**III/00715 - D7-Číčovice - III/00715, III/00722, III/00723,
III/24010 - I.etapa 7,722 - 10,050)**

Silnice III/00715 (7,722-10,050)

Změnový list

Změna technologie výstavby 7. etapa

GEODETICKÝ PŘEDÁVACÍ PROTOKOL Č. 202200217DSS-9

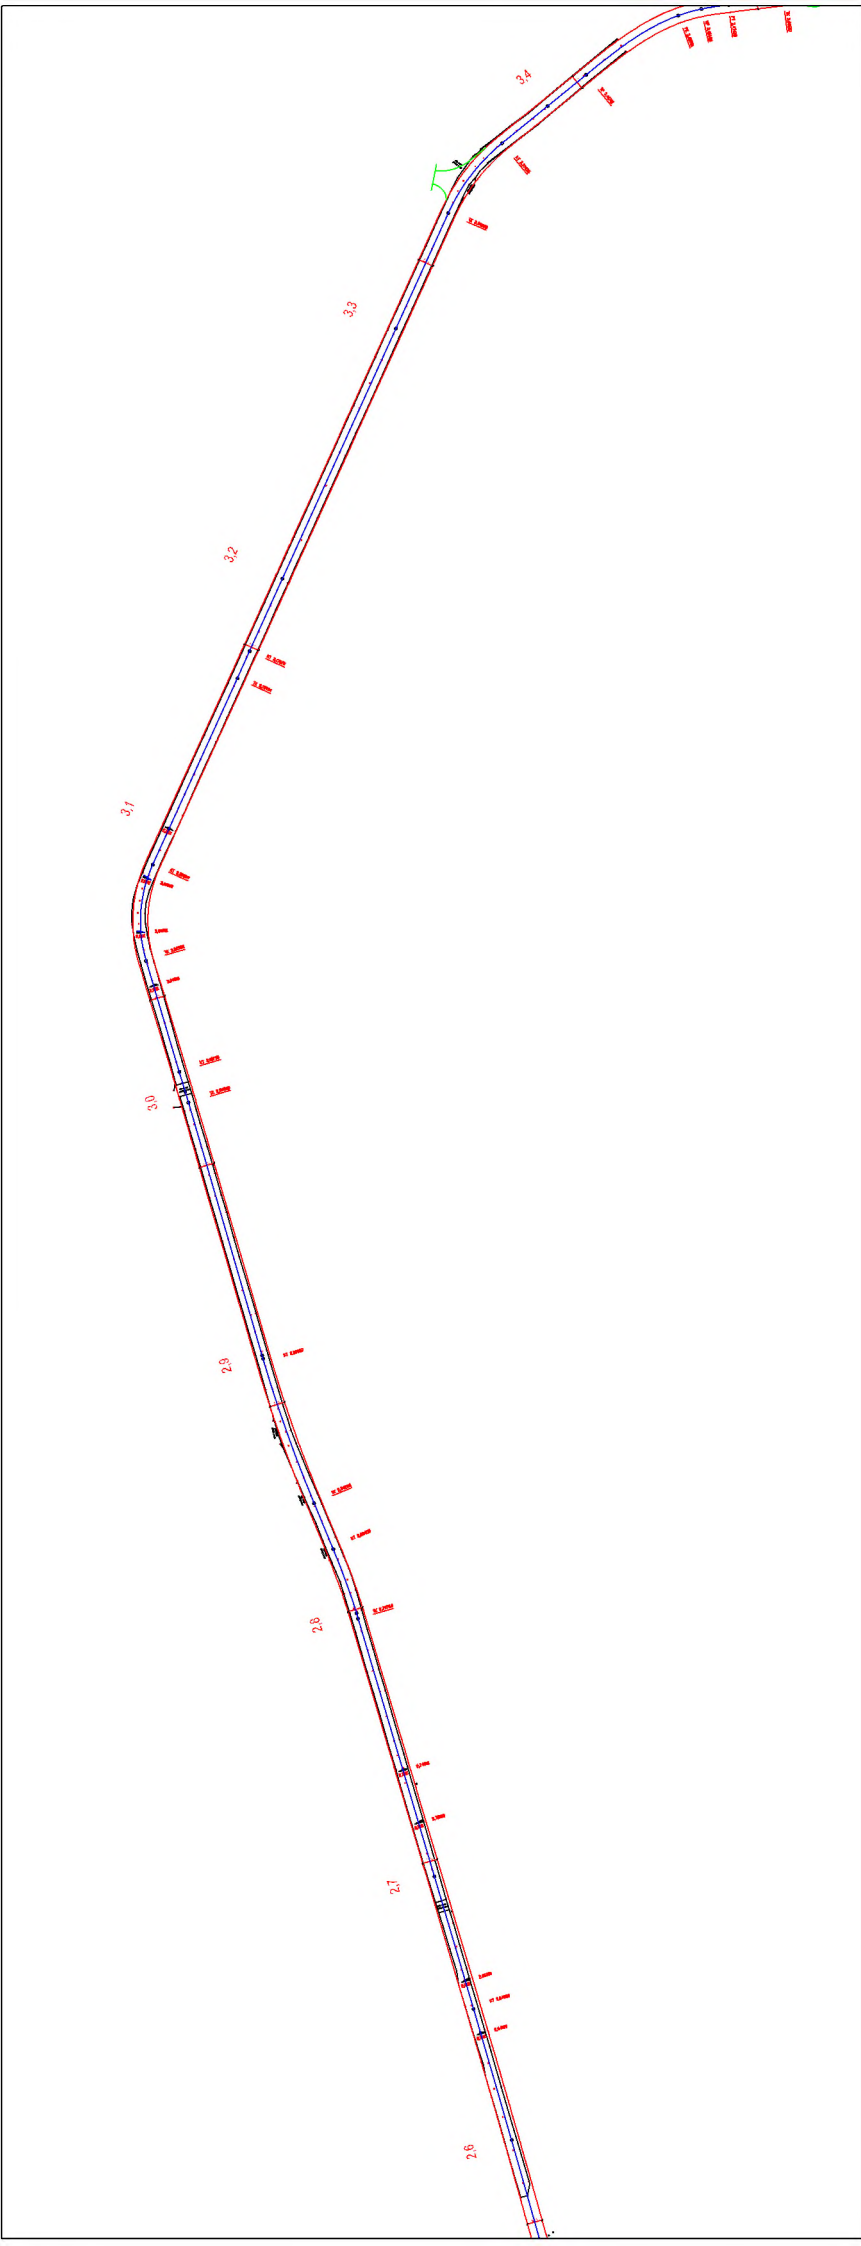
Na základě nepředvídatelných skutečností spočívajících v zachycení betonové podkladní vrstvy (doklad č. 10) v konstrukci stávající vozovky ve staničení 2,700 - km 3,500 v tloušťce cca 15-20 cm došlo ke změně technologie výstavby z původně plánované recyklace za studena na nově navržené skladby vozovkových vrstev (doklad č. 15). Při realizaci 8. etapy byla provedena kontrolní průkazná zkouška recyklované směsi na určení přesné receptury recyklace za studena, jejíž výsledek nekorespondoval s předpokládanou recepturou v PD. Z tohoto důvodu byla odečtena kompletní výměra recyklace za studena s původní recepturou a nahrazena recyklací dle nové receptury. Na základě dosažených výsledků průkazné zkoušky bude dosaženo požadované únosnosti konstrukční podkladní vrstvy (doklad č. 16). Dále z důvodu nadměrného hromadění srážkových vod bude nutné v km 3,5 vybudování drenážního potrubí (doklad č. 11). Změna byla projednána na KD č. 12 ze dne 18.4.2023 (doklad č. 13) a byla odsouhlasena AD a TDI (doklad č. 20, 21).

Dne 06.11.2022 bylo provedeno zaměření betonů po odfrézování vozovky.

Plocha zaměřených betonových ploch je **4037m²**

GEODETICKÝ PŘEDÁVACÍ PROTOKOL Č. 202200217DSS-15

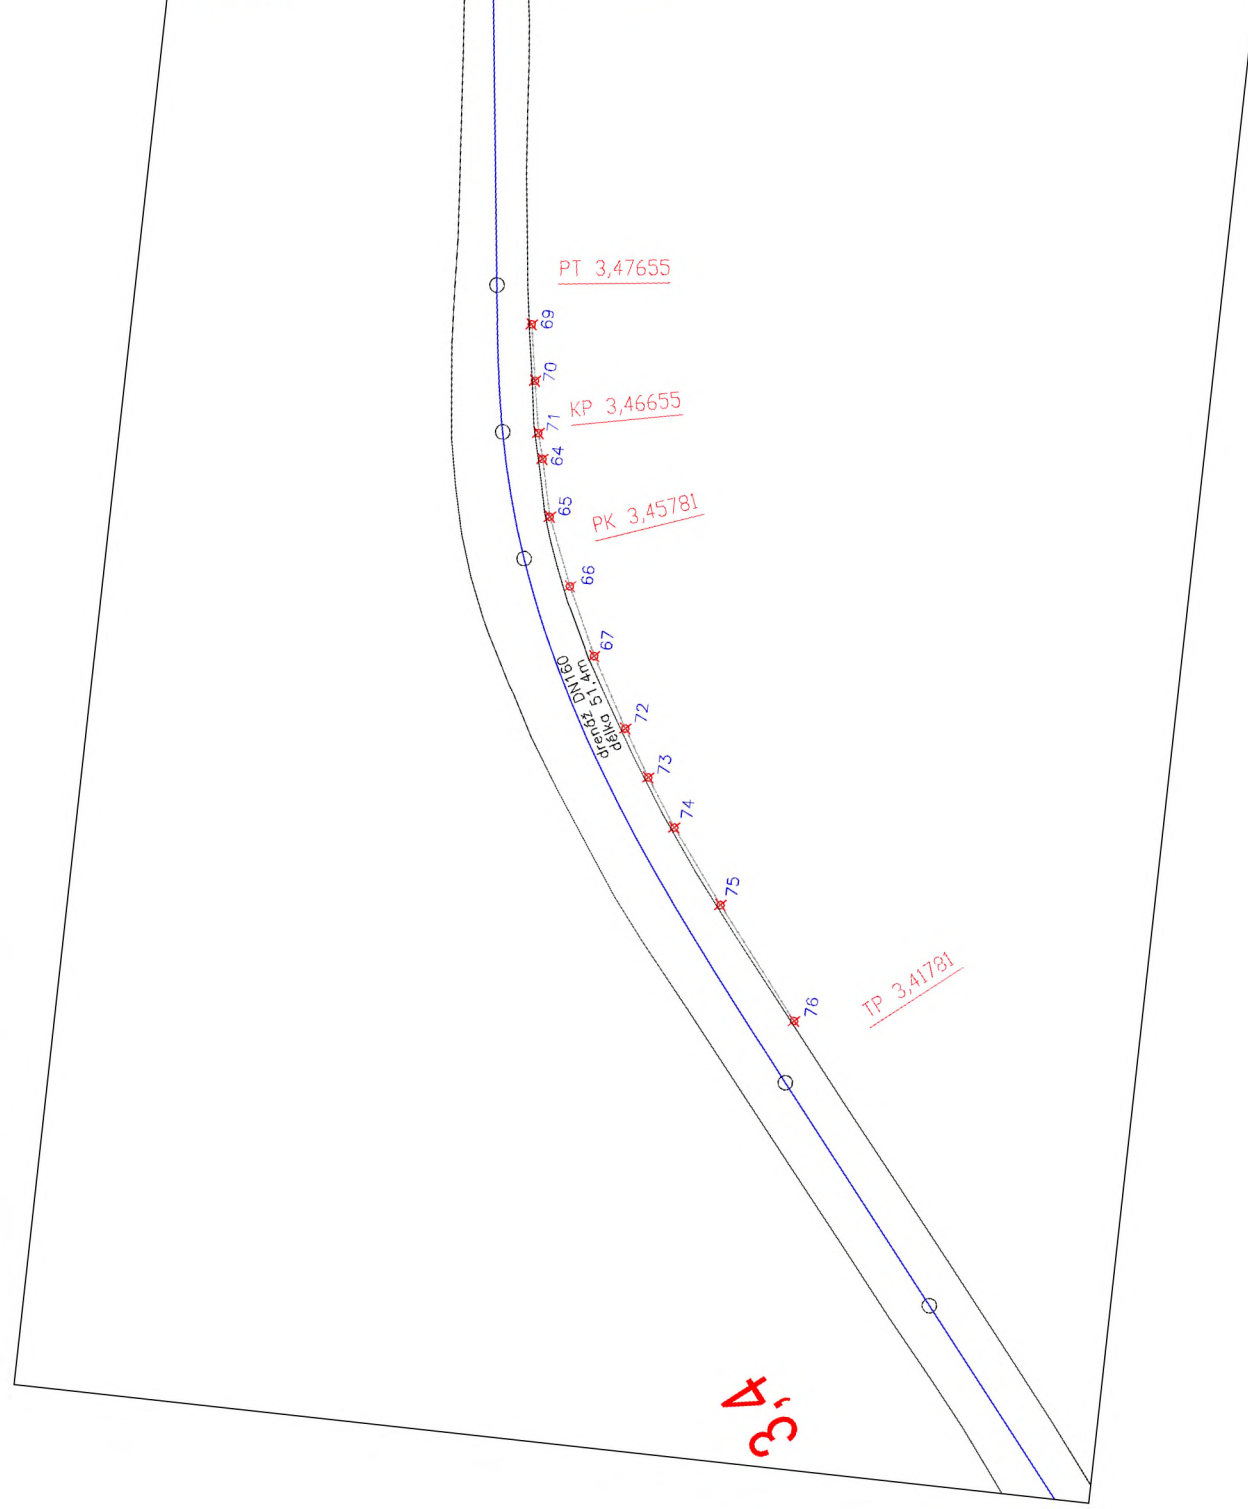
Dne 28.11.2022 bylo provedeno zaměření drenážního potrubí DN160 v km 3,420-3,470
 Celková délka potrubí je **51,4m**.

Dále bylo nutno vybudovat drenážní potrubí ve staničení km 3,45 z důvodu zadržování většího objemu vody.

Plocha asfaltové vyrovnávky - km 3,68-4,42

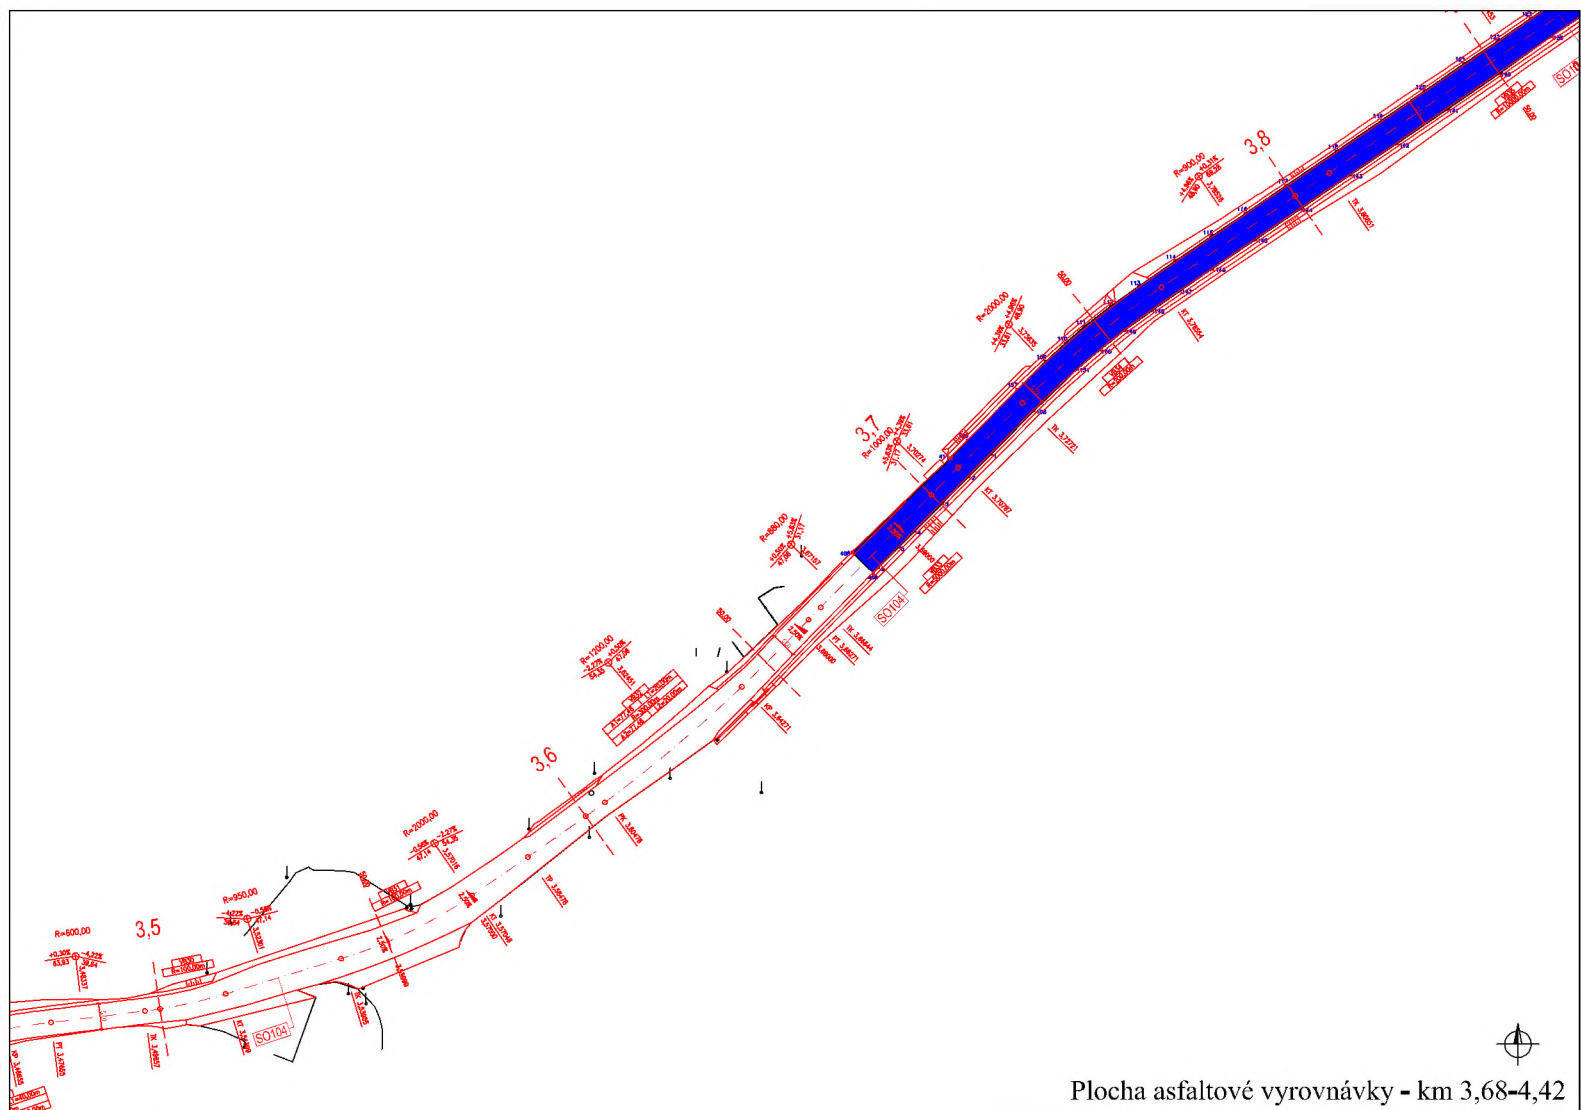
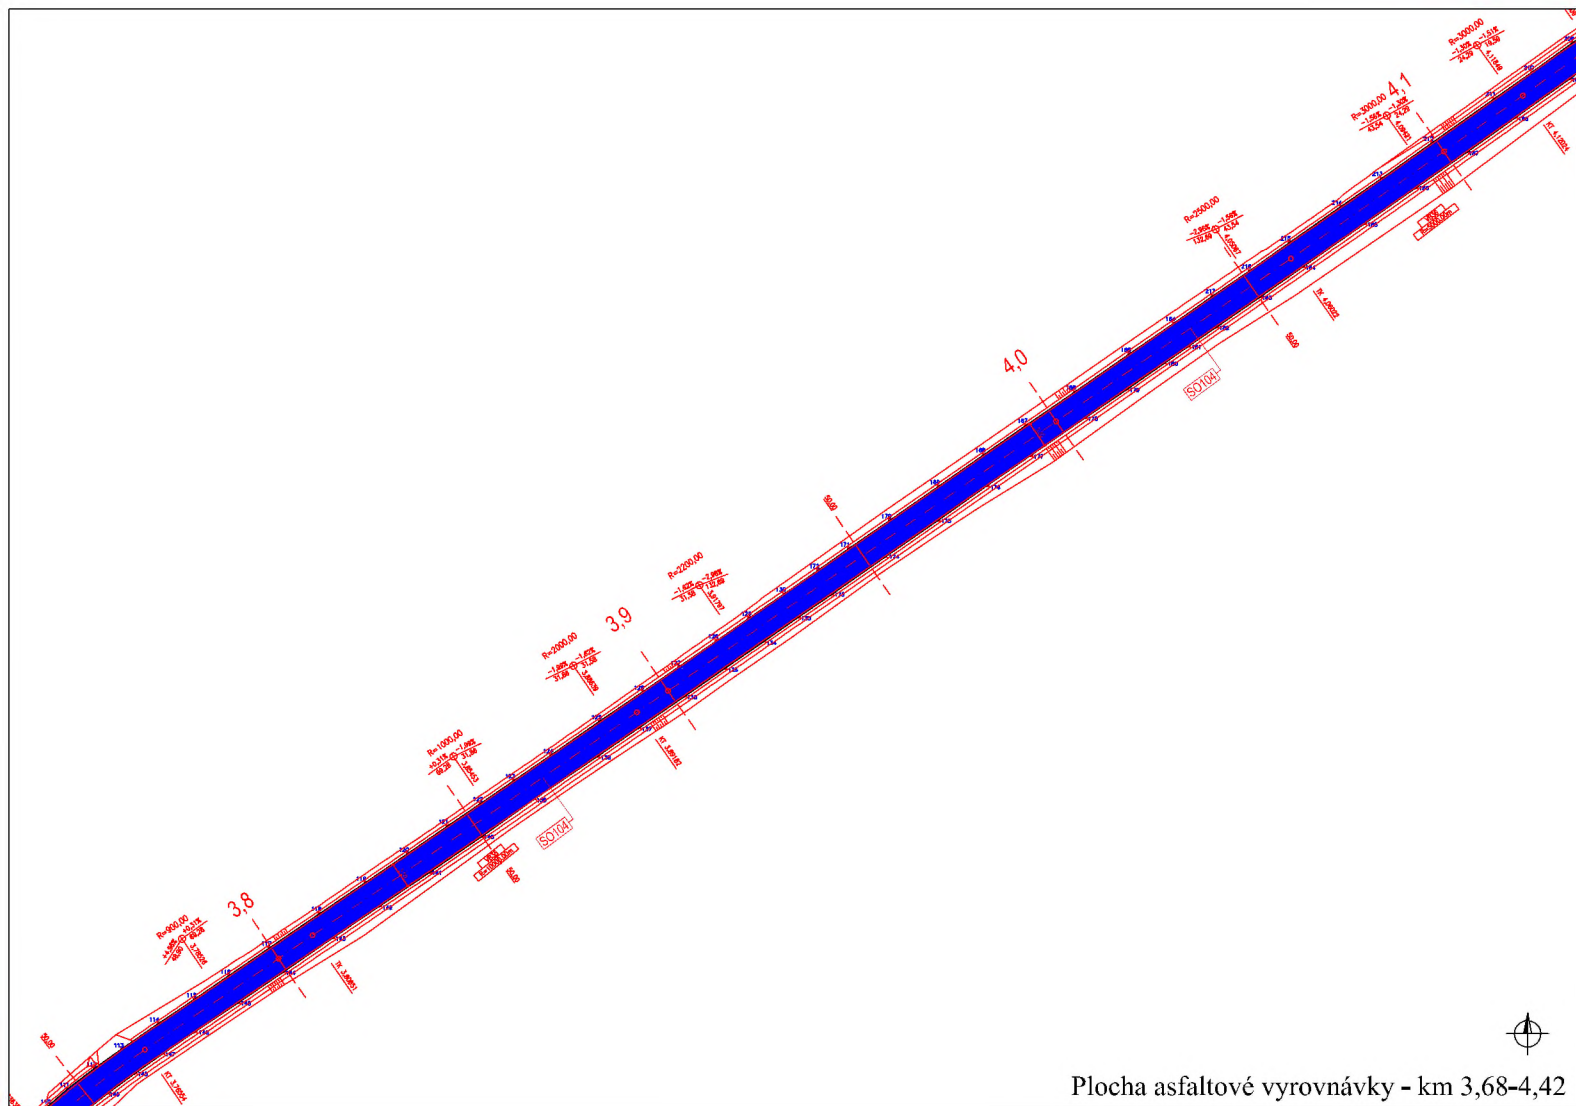
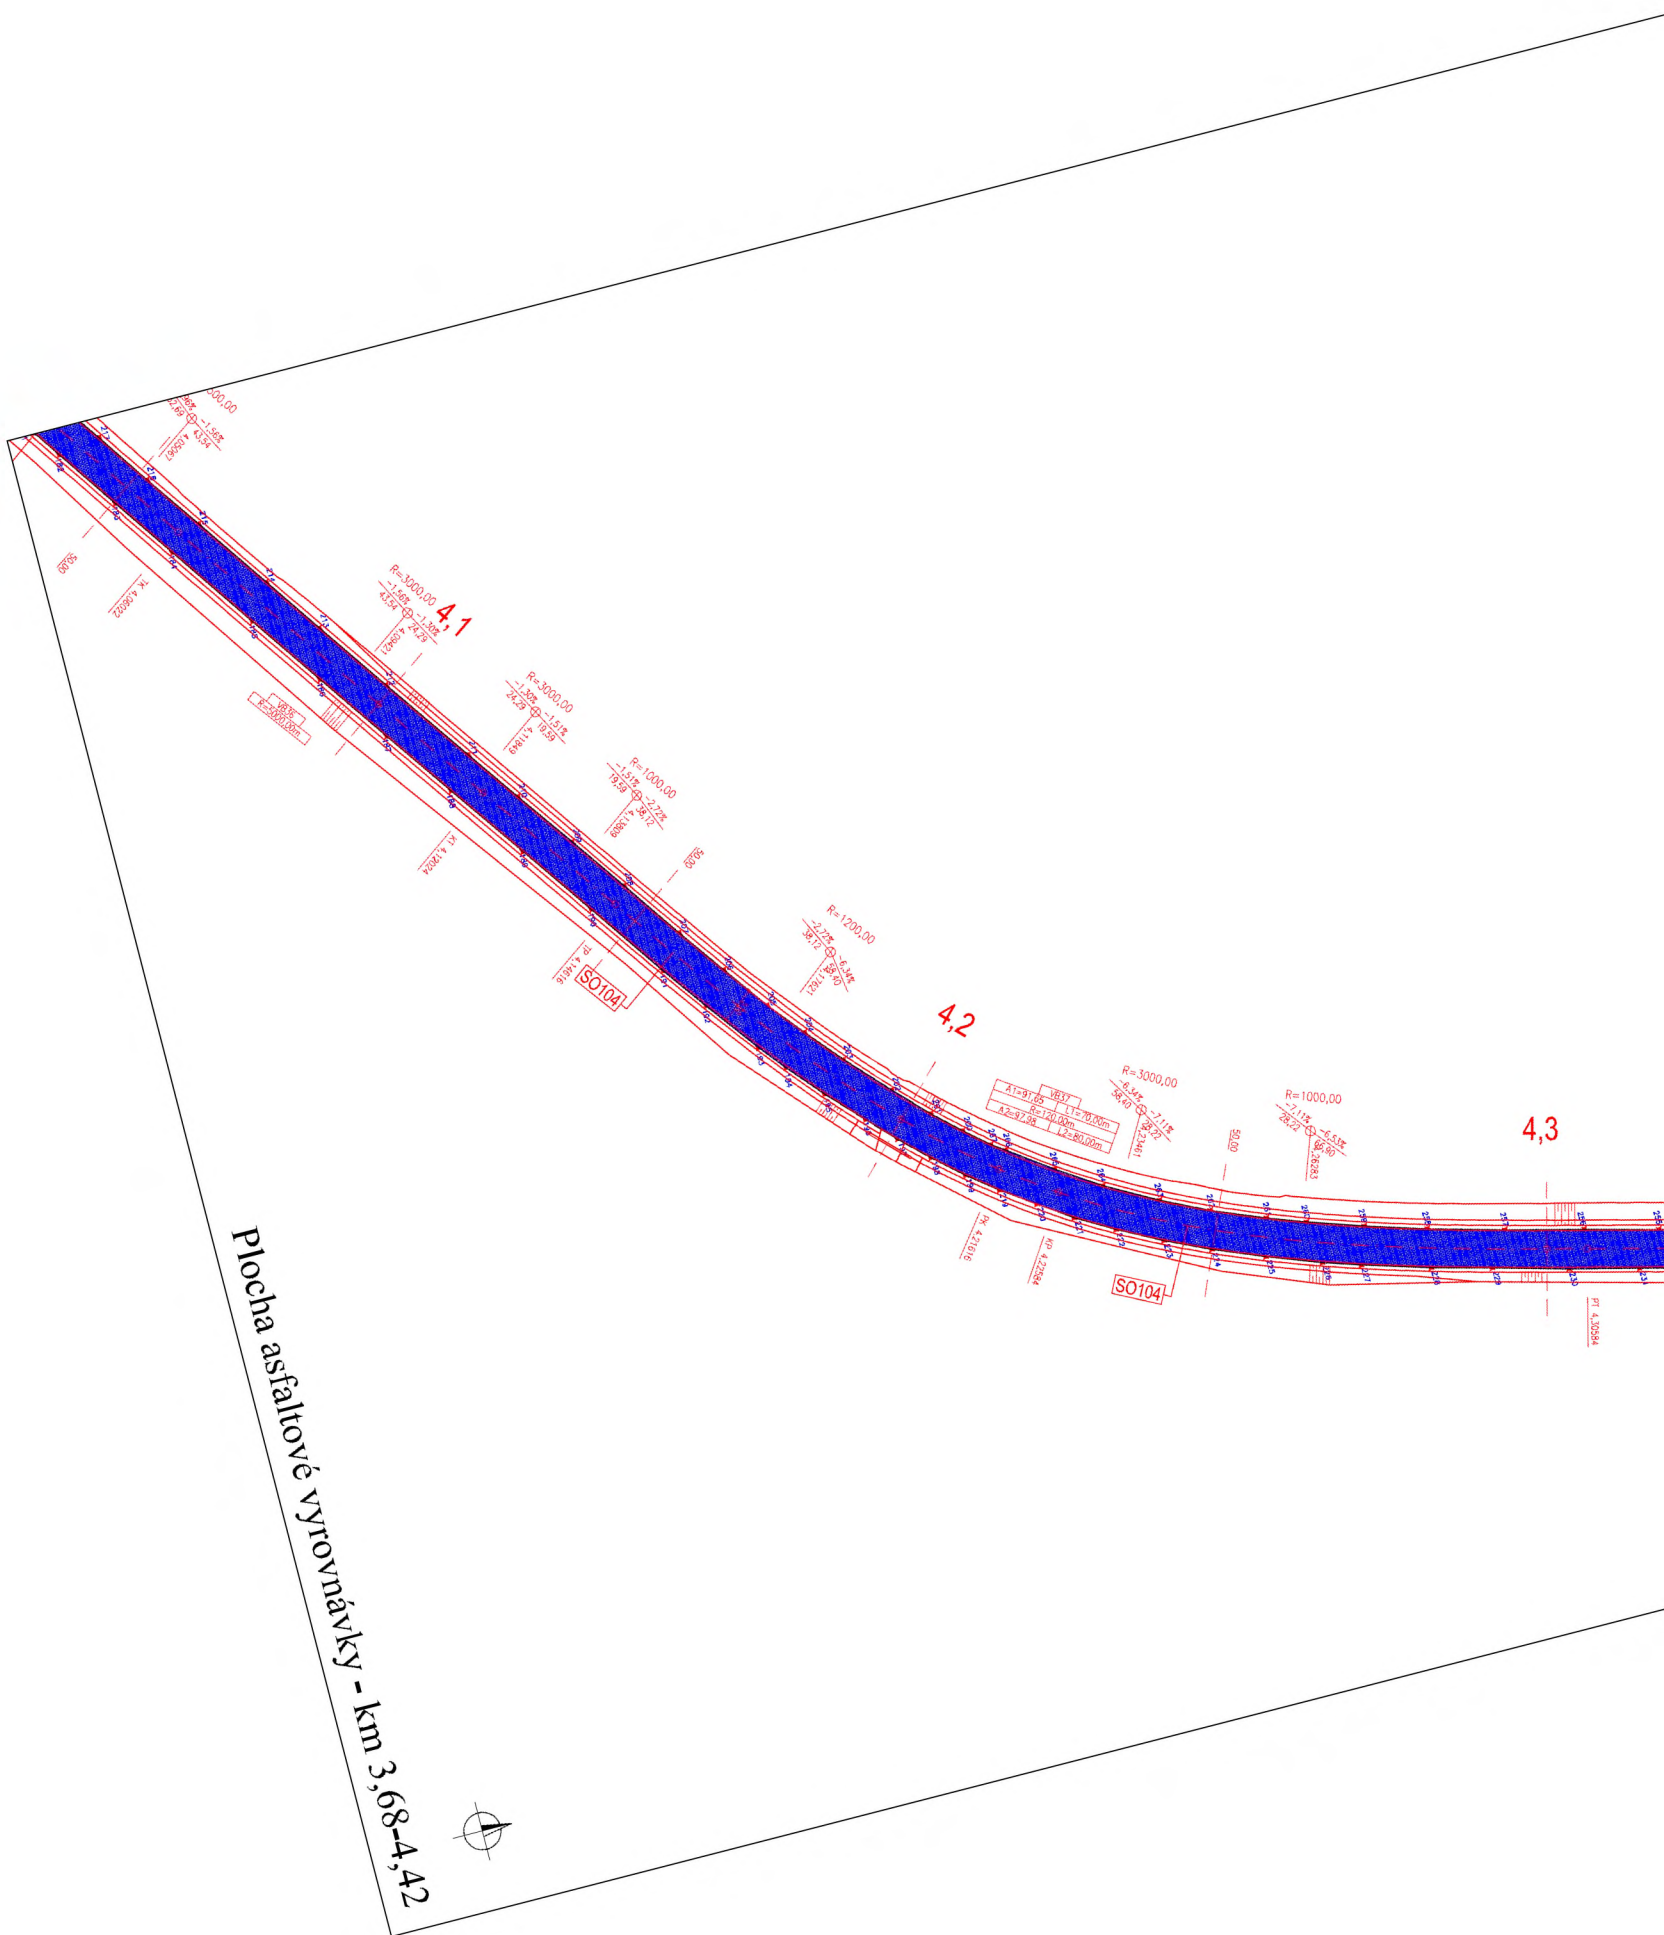
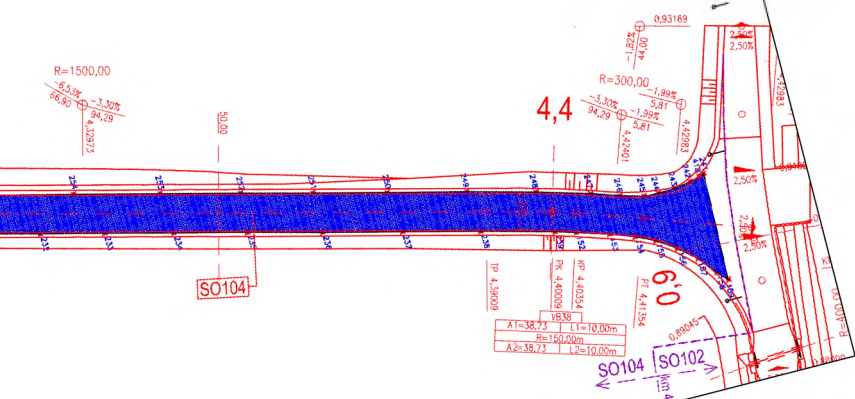
Plocha vyrovnávky je **4391m²**.

Kubatura asf. vyrovnávky je **156,4m³**.
